Modulo per la presentazione delle osservazioni per i piani/programmi/progetti sottoposti a procedimenti di valutazione ambientale di competenza statale

ID: Codice procedura (ID_VIP/ID_MATTM):10844

Impianto per la produzione di energia elettrica da fonte eolica, costituito da 6 aerogeneratori della potenza complessiva di 37,2 MW, un sistema di accumulo da 25 MW e relative opere connesse in località "Rempillo" nel comune di Pitigliano (GR).

TESTO DELLE OSSERVAZIONI

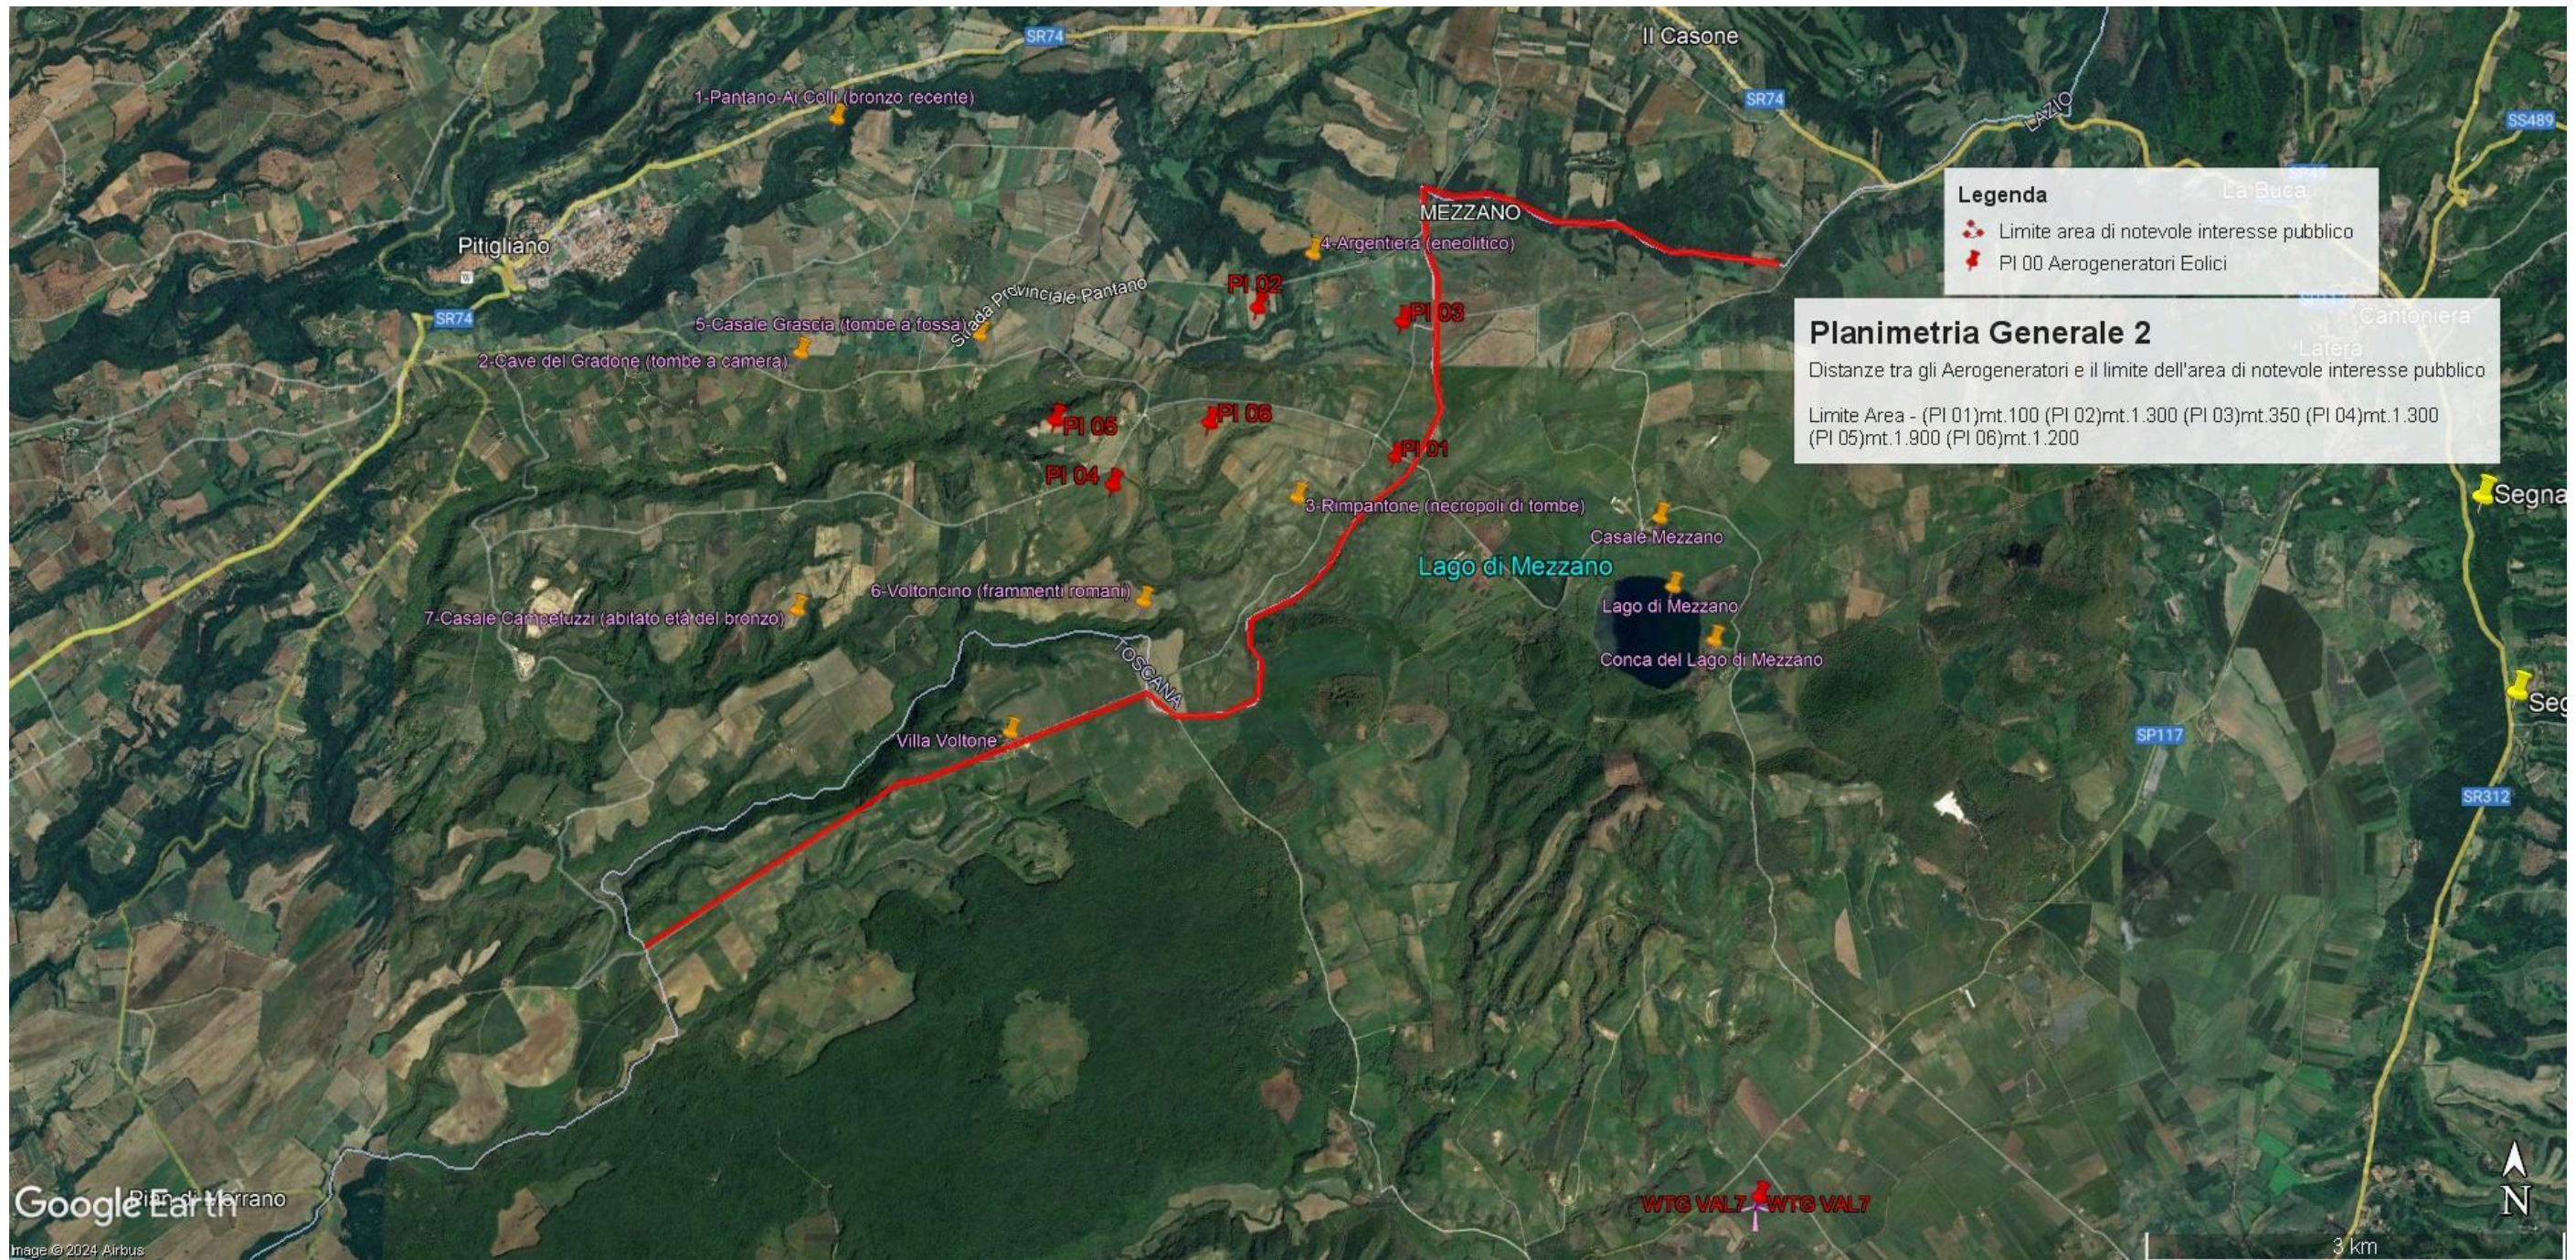
l'immagine n. 2 dell' ALLEGATO) all'area di notevole interesse pubblico "Conca del lago di

Bolsena” (D.M. 24.10.1960). Praticamente una vasta zona che per interesse paesaggistico e naturalistico oltre che storico, archeologico e identitario rappresenta un unicum nel panorama nazionale.

Immagine n. 2. *Mappa tratta dalla proposta di nuovo vincolo “Ambito paesaggistico, geologico e geomorfologico dell’orlo della caldera di Latera e delle sue pendici interessate dai centri eruttivi periferici” (si veda a riguardo la proposta pubblicata sul sito del MIC in data 09/08/2023) che conetterà le aree di notevole interesse pubblico ex art. 136 del D.Lgs n. 42/2004 “ Conca del Lago di Mezzano e territorio circostante” a sinistra e “Conca del Lago di Bolsena” a destra*

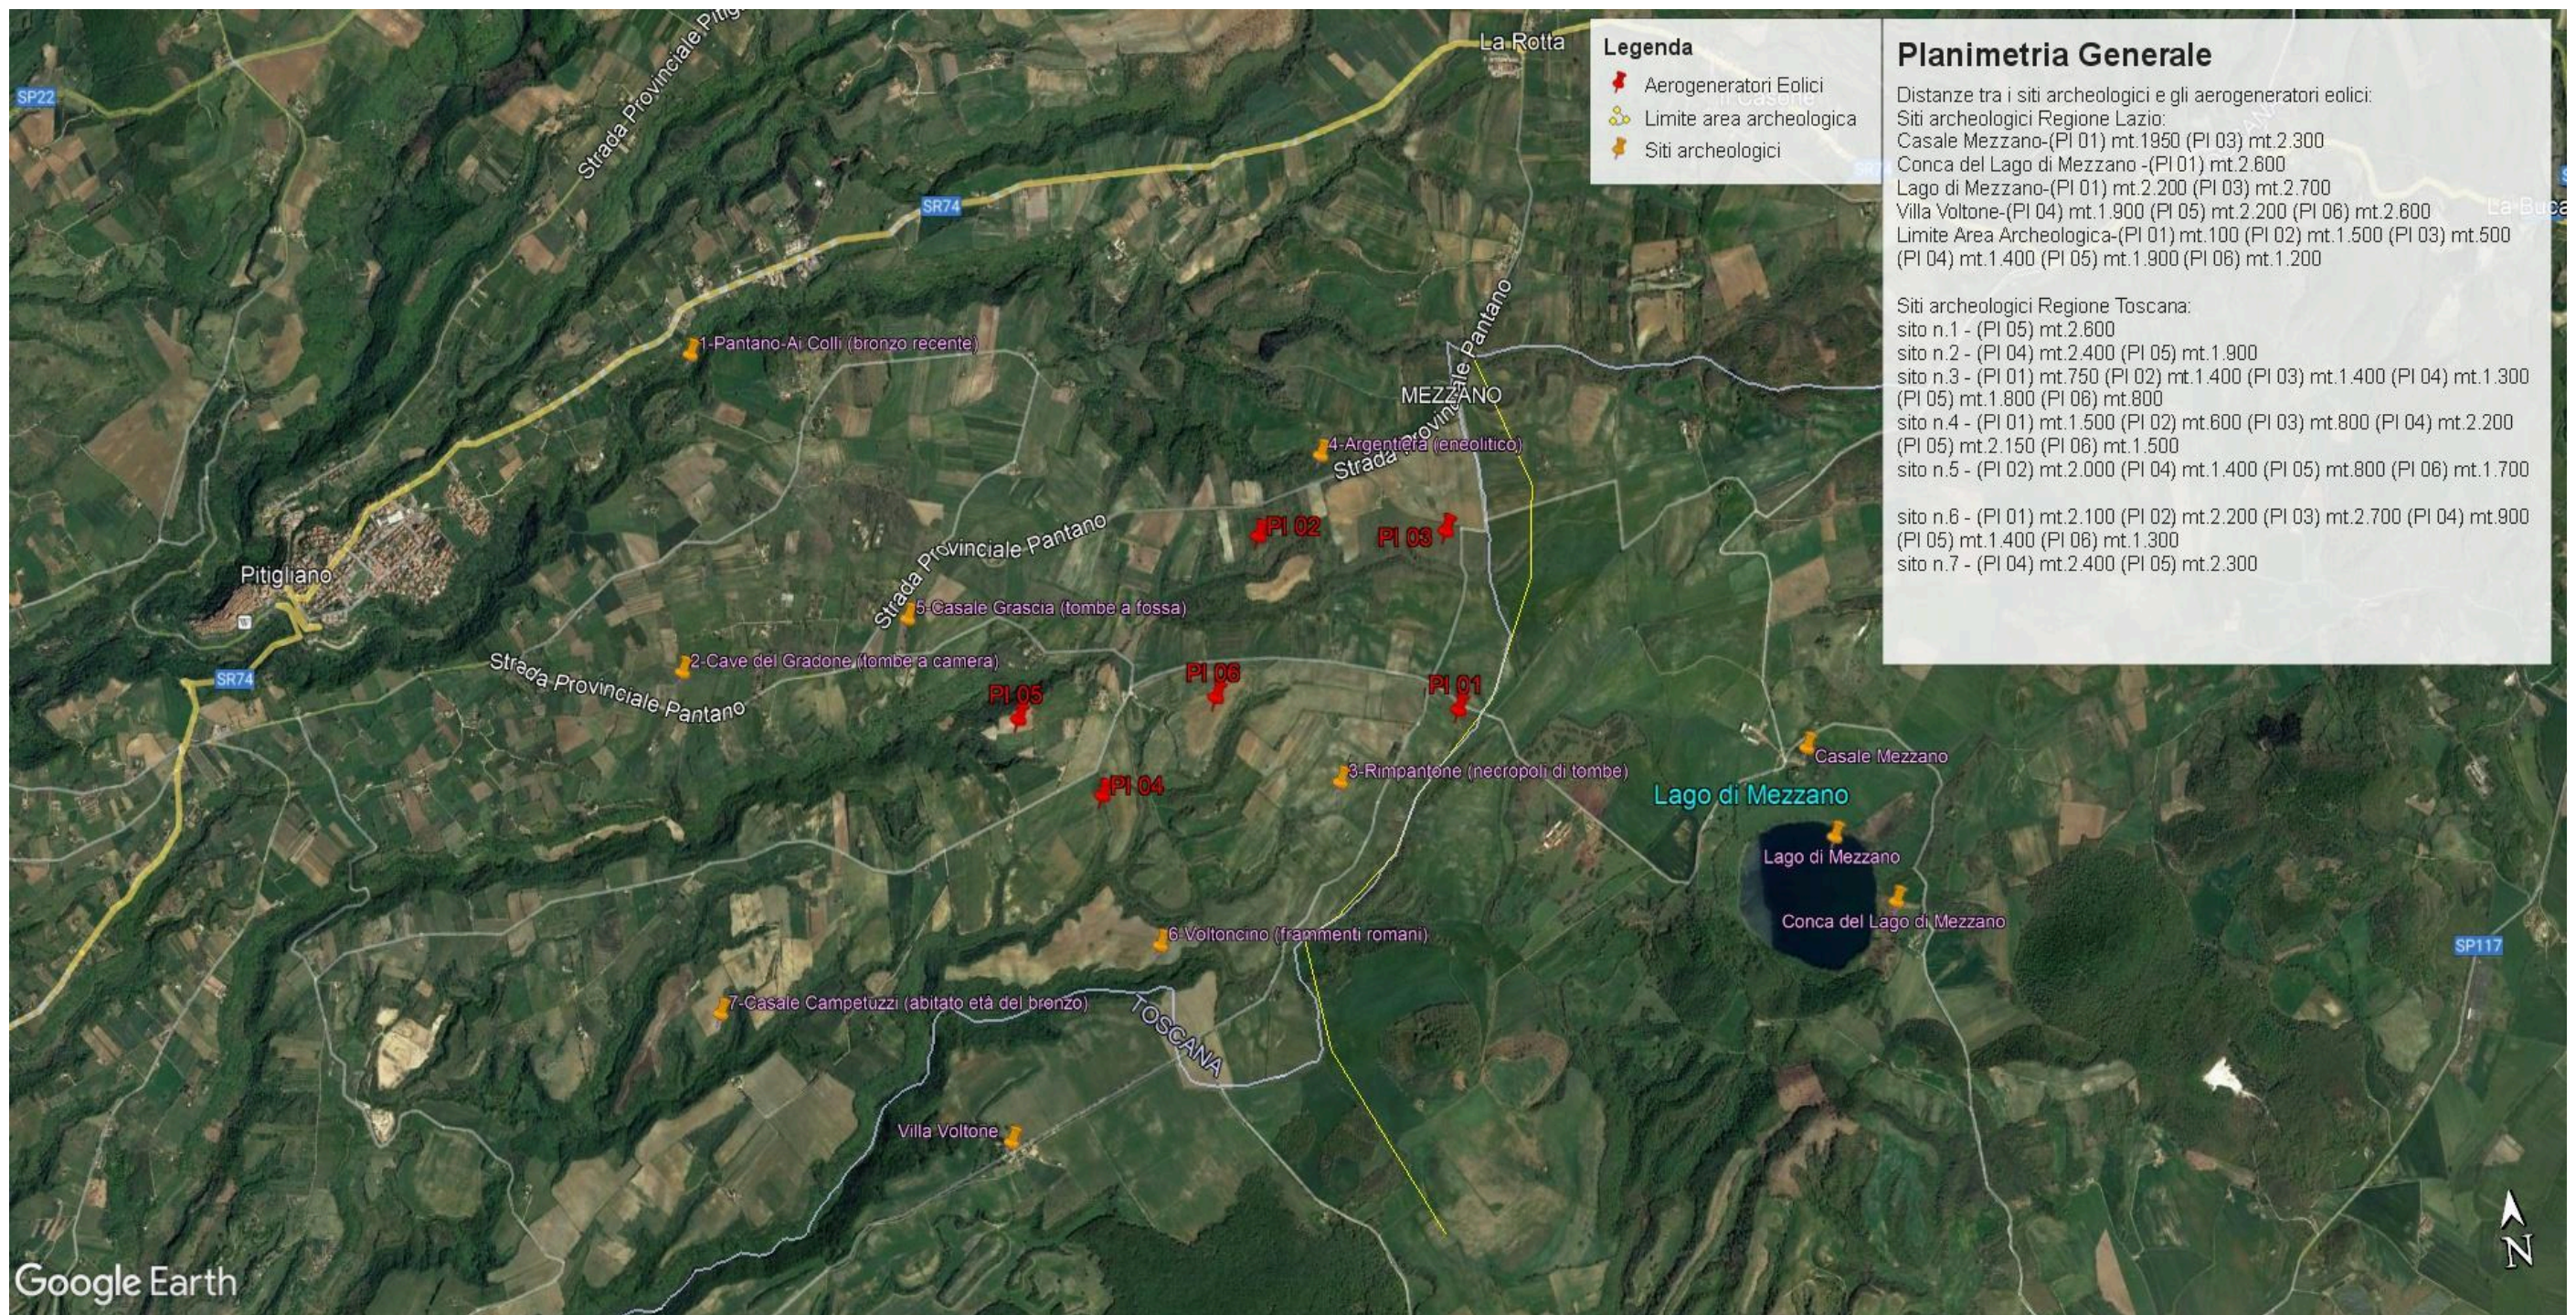
Inoltre, la zona in cui insisterebbe l’impianto eolico industriale Rempillo è compresa nelle fasce di rispetto di 3 km di diversi beni archeologici tutelati dalla parte II del Codice dei Beni Culturali (vedi Allegato, immagine n. 3). Inoltre le pale P04 e P05 ricadono all’interno di un’area archeologica che la Proponente vorrebbe cancellare per il semplice fatto che non è riportata nel documento regionale ma nel documento provinciale come meglio dettagliato nell’Osservazione n. 5. Alla luce di quanto documentato appare chiaro quindi che la collocazione dell’impianto non ha tenuto conto alcuno dei vincoli dell’area nella quale è stato progettato e l’inserimento dell’impianto eolico nel paesaggio e sul territorio non è corretto (Allegato IV delle Linee guida nazionali di cui al D.M dello Sviluppo economico del 10.09.2010).

Immagine n. 3. Impatti dei sei aerogeneratori (in rosso) ricadenti nelle fasce di rispetto dei 3 km dai Beni Culturali (in giallo) e quindi in **area non idonea** al loro insediamento (ex art 20 co. 8 lettera c quater del D.Lgs n. 199/2021 e ss.mm.ii). **Inoltre si segnala che le pale P04 e P05 ricadono all'interno di un'area archeologica e quindi in altra area non idonea.**

Immagine n. 4 Situazione di saturazione da impianti FER nella provincia di Viterbo. Non sono riportati gli impianti fotovoltaici e agrivoltaici che hanno inciso per buona parte nel cumulo di impianti FER per superare già nel 2023 gli obiettivi del PNIEC assegnati alla Regione Lazio per il 20230.

Immagine n. 5 Intervisibilità degli impianti eolici della provincia di Viterbo anche in quella di Grosseto, in particolare nel pitiglianese.

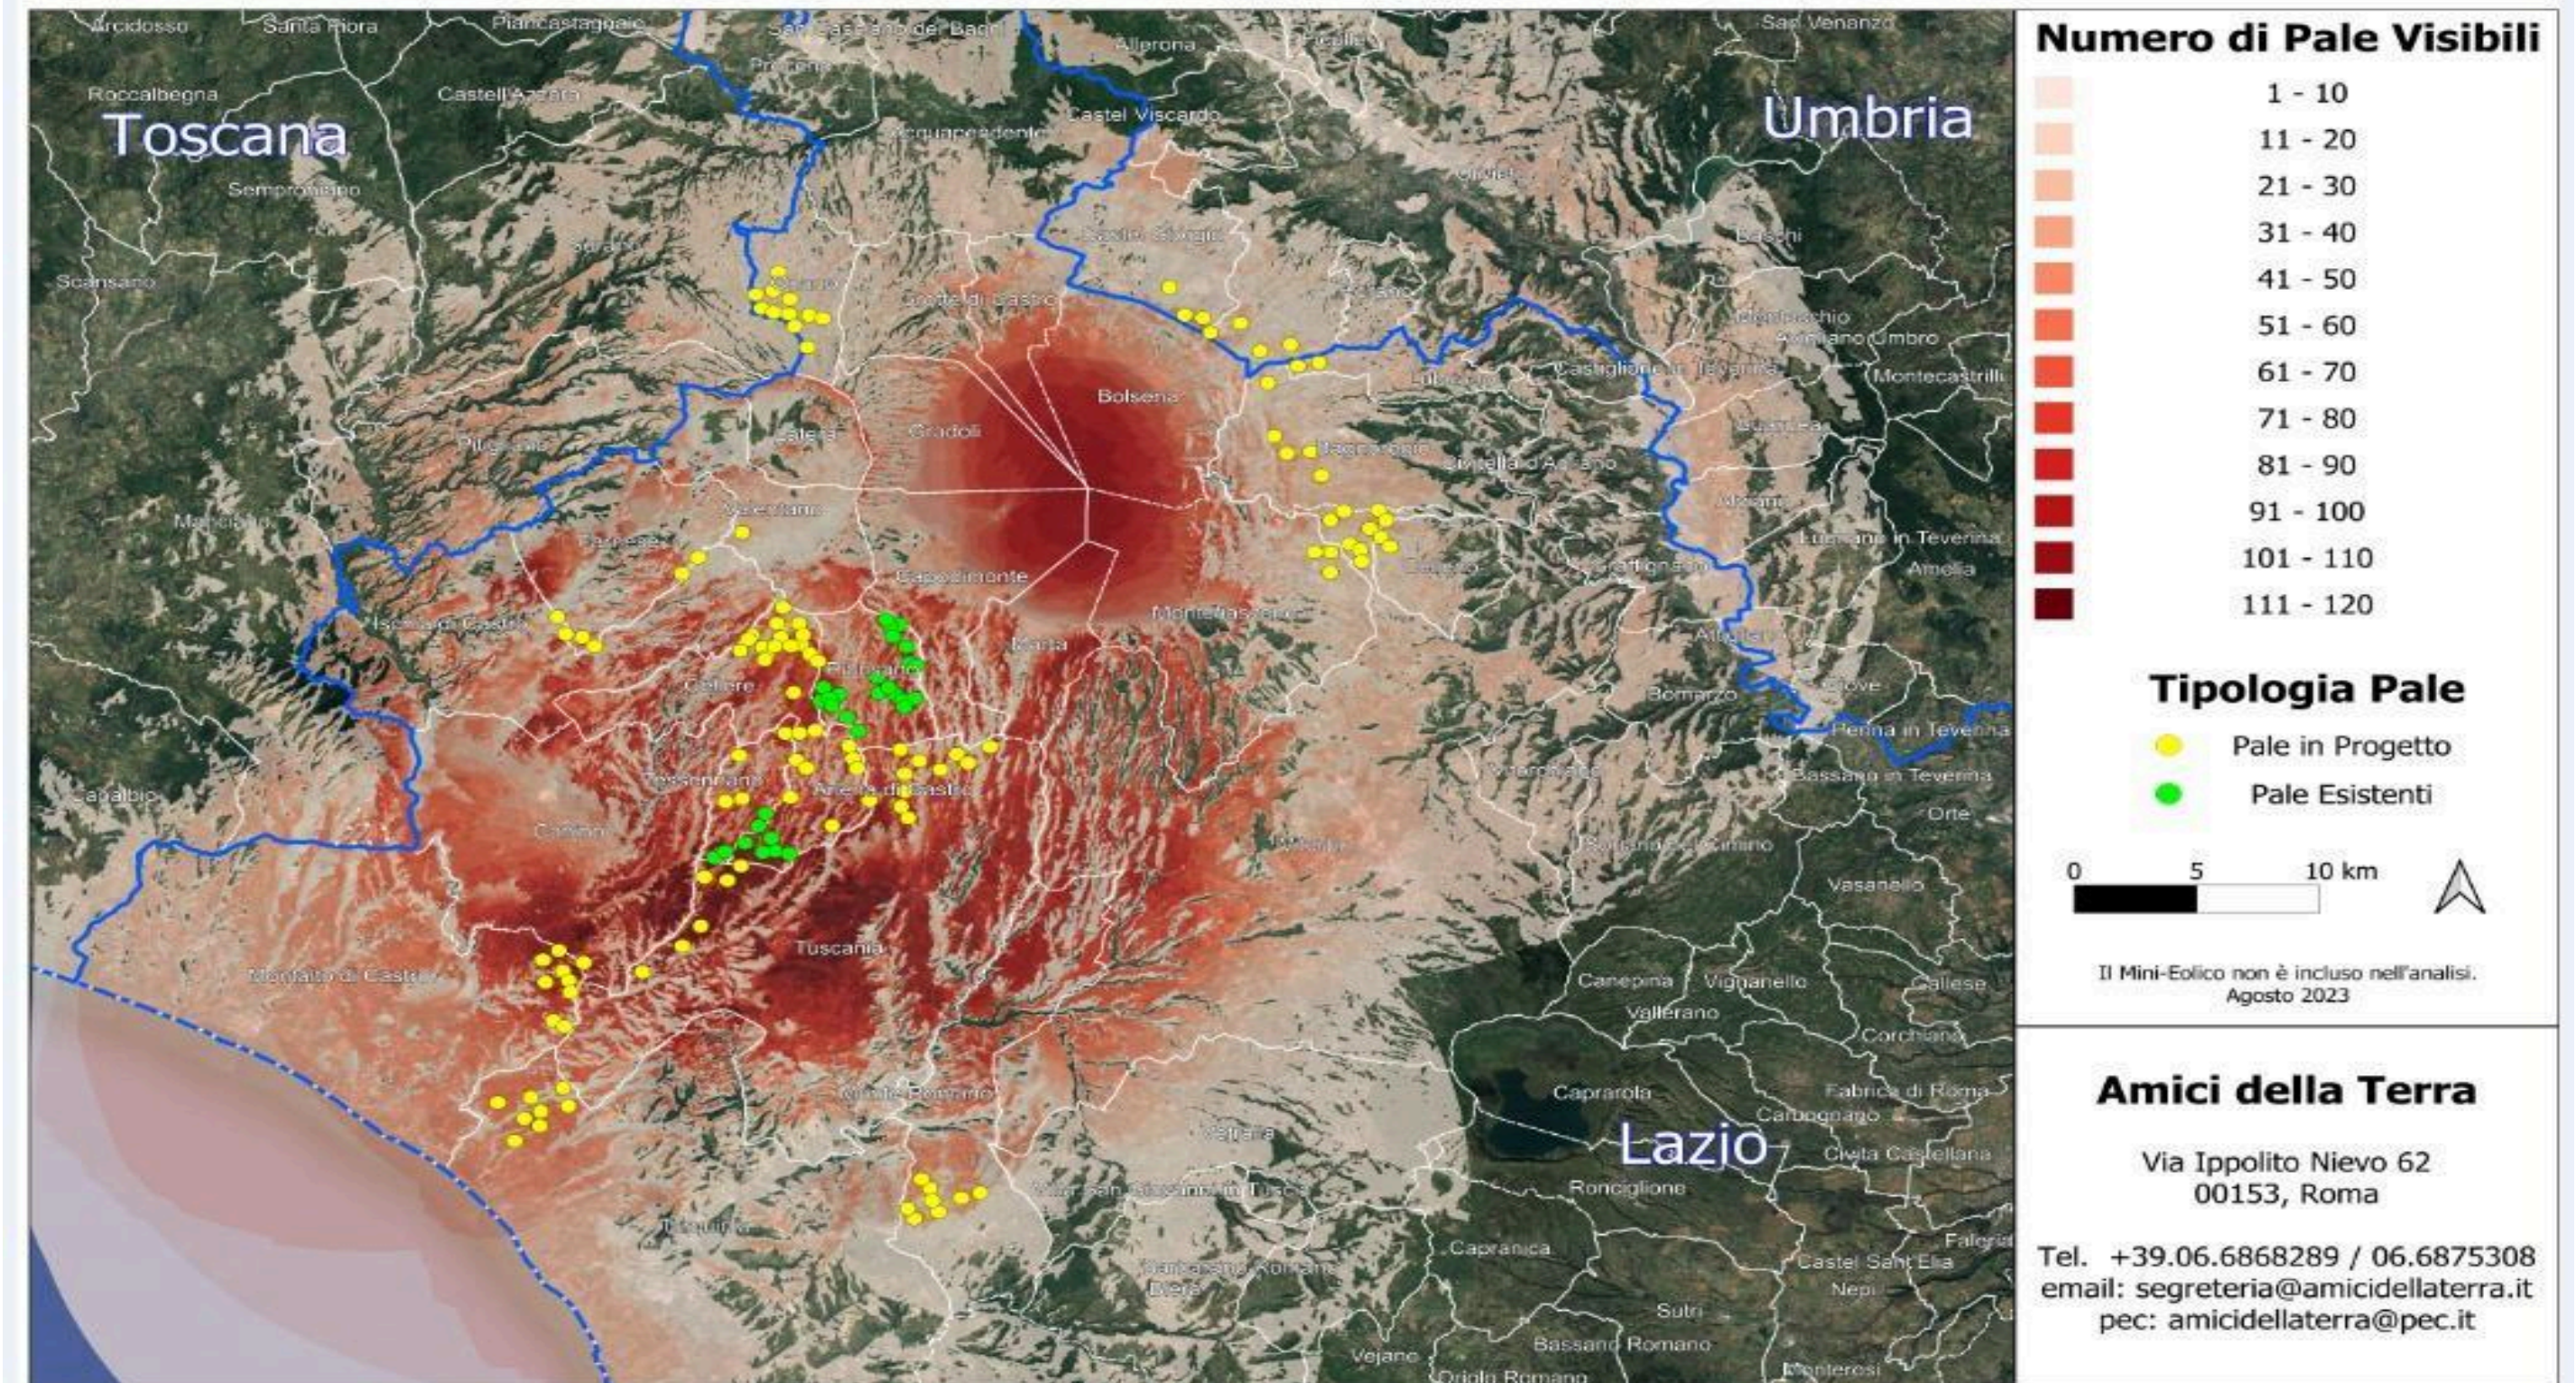
nn. 1 e 2 e crea anche degli impatti negativi anche sui beni naturalistici come verrà dettagliato nell'Osservazione n. 4. Inoltre andrebbe a sommarsi al già enorme cumulo di impianti eolici e fotovoltaici e geotermici che già creano una elevata criticità ambientale nella provincia di Viterbo e interferiscono anche con il territorio toscano come si può vedere dalle immagini nn. 4 e 5 dell'Allegato n. 1.
